## Plan d'Aménagement Local (PAL)

### **Rapport de Conformité ( RCo ) / Rapport relatif à la procédure d'Information et de Participation de la Population ( RIPP )** au regard des art. 47 al.1 OAT et 118 OC

**RCo PARTIE 2 / 3**

**4044 - 050 Bab**

iii. IXX.5 : Extrait du PIM n° 4044-o52 (version oct. 2019).

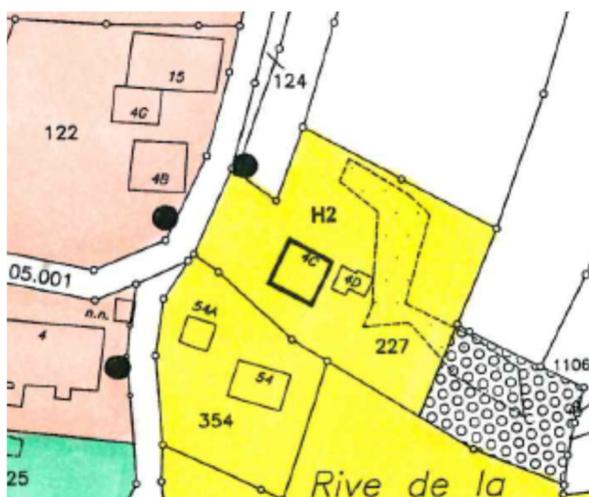
Cette modification de la ZàB comprend, dans le même secteur, le « dézonage » d'une surface de 211 m<sup>2</sup> couplé à une « nouvelle mise en zone » de 166 m<sup>2</sup>. En réalité, il ne s'agit donc nullement d'un dézonage + nouvelle mise en zone mais d'une optimisation de l'empreinte de la ZàB, ce qu'omet de relater l'OACOT !

### **IXX.3 / 2.3 Modifications du PZA – Changement d'affectation vers HMC : Bf 5o4 et 5o5 Pontenet, Rue de la Ravière – repère 15 au PIM**

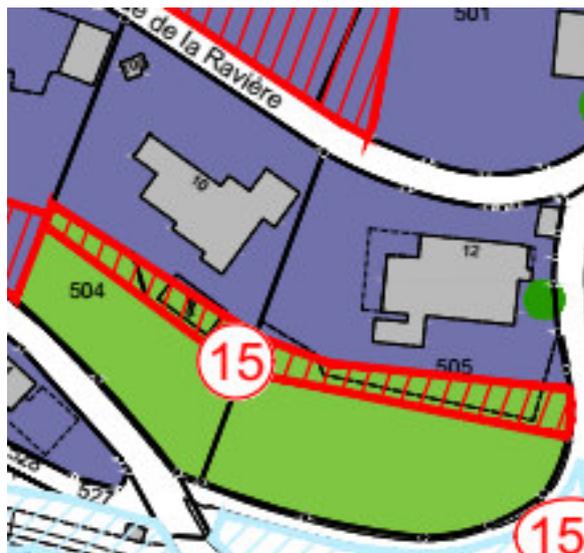
Des trois options suggérées par l'OACOT (cf. RExp p.4 en **annexe 4 RIPP**), l'option 2 convient au mieux à la situation des bf 5o4 et 5o5 sachant que, dans le cadre du dossier soumis à l'Exp en novembre 2o19, la justification de la compensation de 475 m<sup>2</sup> par un dézonage du double, soit de 95o m<sup>2</sup>, est donnée par l'OACOT dans son RExp dans la mesure où « en l'état, le bilan comptable entre les classements et les dézonages de terrains HMC est conforme à la fiche de mesure A\_o1 du Plan directeur cantonal » (cf. encadré en **iii. IXX.4** ci-avant). Cependant, avec de nouvelles modifications apportées au PZA après la rédaction du RExp par l'OACOT (plus particulièrement l'affectation à la zone Centre d'une zone de ferme, cf. ci-dessous), cette précédente affirmation n'est plus vraiment exacte !

Ainsi, pour parvenir à un bilan équilibré (cf. tableau en **iii. IXX.18**), l'extension de l'affectation M 2 ne porte plus que sur le bf 5o4, l'emprise de la ZV est de fait maintenue sur le bf 5o5.

iii. IXX.15 : Extrait du PIM n° 4044-o52 A

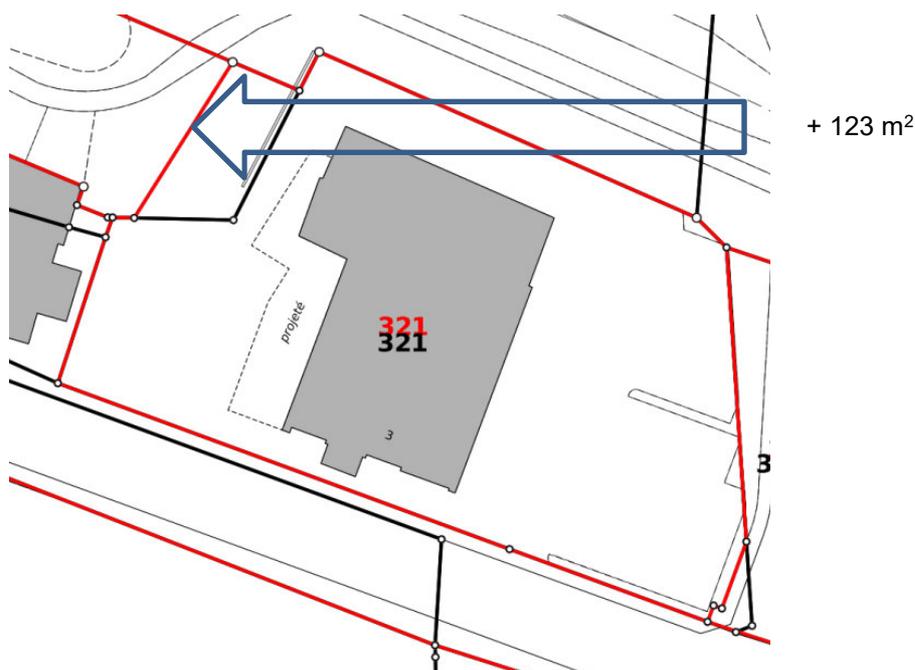
Les conditions imposées à ce changement d’affectation sont réunies au PAL, à savoir :

- la justification de la compensation de 538 m<sup>2</sup> par un dézonage du double, soit de 1’076 m<sup>2</sup>, est donnée par l’OACOT dans son RExp dans la mesure où « en l’état, le bilan comptable entre les classements et les dézonages de terrains HMC est conforme à la fiche de mesure A\_o1 du Plan directeur cantonal » (cf. encadré en *iii. IXX.4 ci-avant*) ;
- en affectant cette surface à la zone Centre B pour laquelle le RCC spécifie un IBUS de 0,7 et deux étages obligatoires soit :  
 $538 \times 0,7 \text{ IBUS} = 376,60 \text{ m}^2 \text{ ds}$  vs  $538 \times 0,6 \text{ IBUSds} = 322,8 \text{ m}^2 \text{ ds}$

### IXX.3 / 2.4 Modifications du PZA – Autres modifications – Changement d'affectation ZSL vs ZV : Bf 1711 Malleray, Rue du Frête – repère 40 au PIM

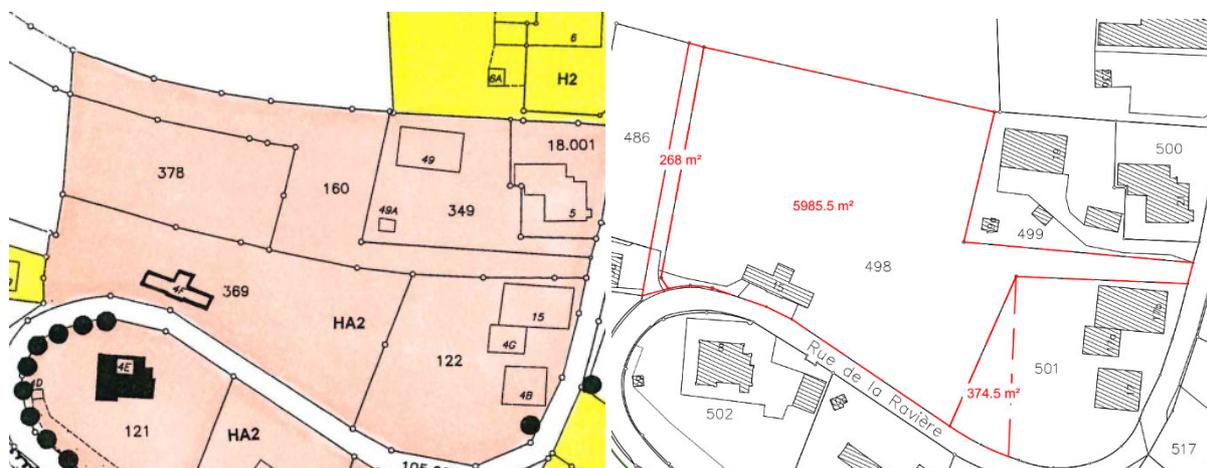
Aux deux possibilités suggérées par l'OACOT au RExP (cf. RExP p.5 en **annexe 4 RIPP**), une troisième voie aura été privilégiée en changeant l'affectation ZV du bf 1711 pour une place de jeux, soit en ZSL 4 (cf. **art. 222 ZSL 4 RCC**). De la sorte les prescriptions de la ZSL 7 (cf. **art. 222 ZSL 7 RCC**) ne sont pas complétées mais simplifiées pour ne plus comprendre que la pratique de 'piste de luge'.

Cette formule permet ainsi de répondre aux besoins induits par le développement du secteur de la Lignière (avec trois nouveaux bâtiments de logements construits ces dernières années et qui devrait encore s'étoffer par la fin de la réalisation du PQ La Lignière) par la matérialisation de surfaces dédiées par classes d'âge et d'assurer à la fois une plus grande distanciation entre les enfants et de réduire les 'atroupements' (mesure 'barrière').

iii. IXX.26 : Etude en cours relative aux affectations et emprises constructibles (PQ) à l'intérieur de la ZPO 'Pré Vercelin' (état mars 2o2o).

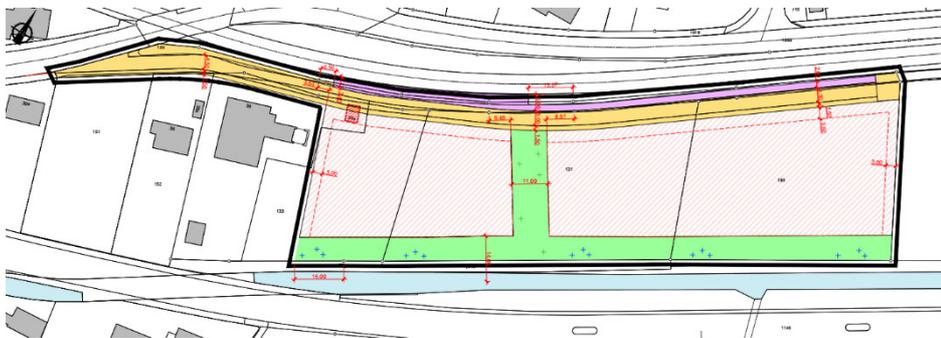
De notre point de vue, l'exigence de l'OACOT de calculer l'IBUS sur l'ensemble de la surface d'une ZPO va à l'encontre de l'ONMC et surtout, à l'encontre d'une planification maîtrisée en ce sens que cette mesure (*nonobstant le commentaire Zaugg cité par l'OACOT dans le RExP p. 10-11, dont nous ne partageons pas l'appréciation portée par l'Office*) va évidemment rendre impossible la construction de très nombreuses ZPO ! En effet, toutes les ZPO nécessitant des surfaces d'équipement (*route, accès, place de rebroussement, ...*), des alignements (*p.ex. à la forêt*) ou des surfaces de protection (*p. ex. ERE*), seront contraintes de construire avec un IBUS en réalité beaucoup plus élevé en considérant celui-ci sur la seule STd comme le stipule l'ONMC.

A titre d'exemple, avec une emprise de 9'814 m<sup>2</sup>, la ZPO 'Pré Vercelin' qui comprend dans son périmètre toute la route d'accès, un stationnement P+R, un ERE pour la Birse sur toute sa façade Sud et un autre pour le Ruisseau du Droit, soit 3'650 m<sup>2</sup> env. de surfaces d'équipement et de zones de protection inconstructibles, ne représente de la sorte qu'env. 6'160 m<sup>2</sup> de surfaces constructibles (soit 62,77 % de la ZPO !). Avec un loS de 0,7 (prescription portée au projet de **RCC, art. 312**) et selon la 'méthode' OACOT, ce sont donc 6'870 m<sup>2</sup> SP qu'il y a lieu de construire, ce qui représente en réalité, ramené à la surface effectivement constructible, un loS de 1,12 !!!

Dans ces circonstances, un tel indice d'affectation, rend toute la programmation en cours (coordination / mise au point engagées depuis plus d'une année avec les propriétaires des surfaces, dépôt d'une première demande de PC envisagé de façon concomitante à la procédure d'approbation de la modification-fusion du PAL) impossible à réaliser, autrement dit, une ZPO qui, contrairement aux objectifs du PAL, restera une 'dent creuse', même à long terme !

D'évidence, compte tenu d'un projet de construction à bout touchant, le degré d'affectation est modifié au RCC pour le ramener à une situation appréciée dans le détail au regard des études de développement d'un projet de construction en cours qui a pour attendu de base un loS de 0,7 mais considéré sur la seule STd appréhendée, soit 6'160 x 0,7 = 4'312 m<sup>2</sup> SP (vs 6'870 m<sup>2</sup> SP). Ainsi, compte tenu de l'exigence de l'OACOT, l'loS de l'**art. 312 RCC** est naturellement ramené à 0,45 soit, aux réelles capacités du site et à une faisabilité considérée précisément par rapport à un projet concret.

**iii. XXI.4** : première suggestion d'affectation.

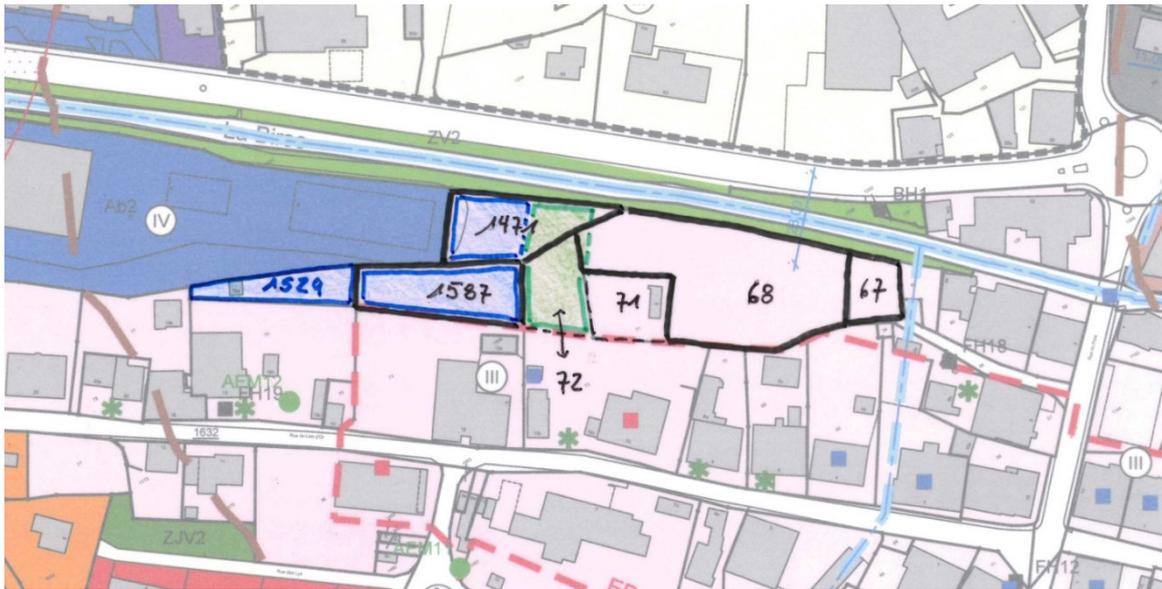
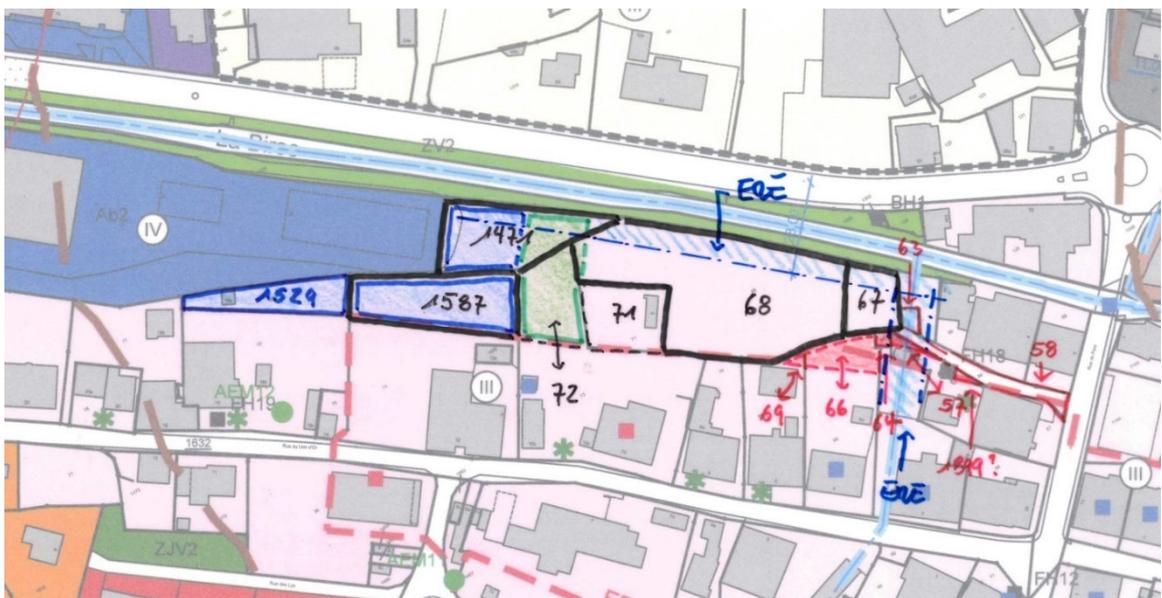
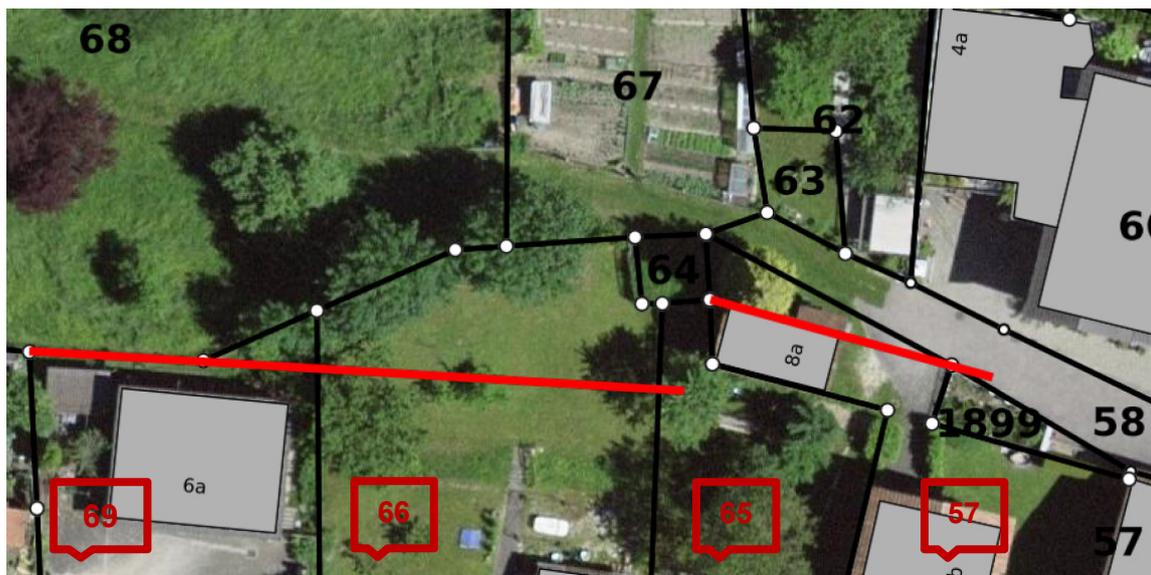
Globalement, il pourrait être admis que la ZPO englobe toutes ces parcelles puis que le PQ spécifie les usages, à savoir Activités à l'Ouest et Habitat à l'Est.

- modifier l'affectation des bf 1529, 1587 et 1471 pp en Activités,
- modifier l'affectation en Zone de Verdure des bf 1471 pp et 72 pp,
- délimiter la ZPO essentiellement sur les bf 67, 68 et 71 (*soit potentiellement 3'167 m<sup>2</sup>*).

**iii. XXI.5** : consolidation du périmètre de la ZPO sur l'angle Sud-Est (cf. détail en **iii. XXI.6**).

iii. XXI.6 : consolidation du périmètre de la ZPO sur l'angle Sud-Est (*détail*) avec incorporation des bf 69 pp, 66 pp, 64, 65 pp et 57 pp.
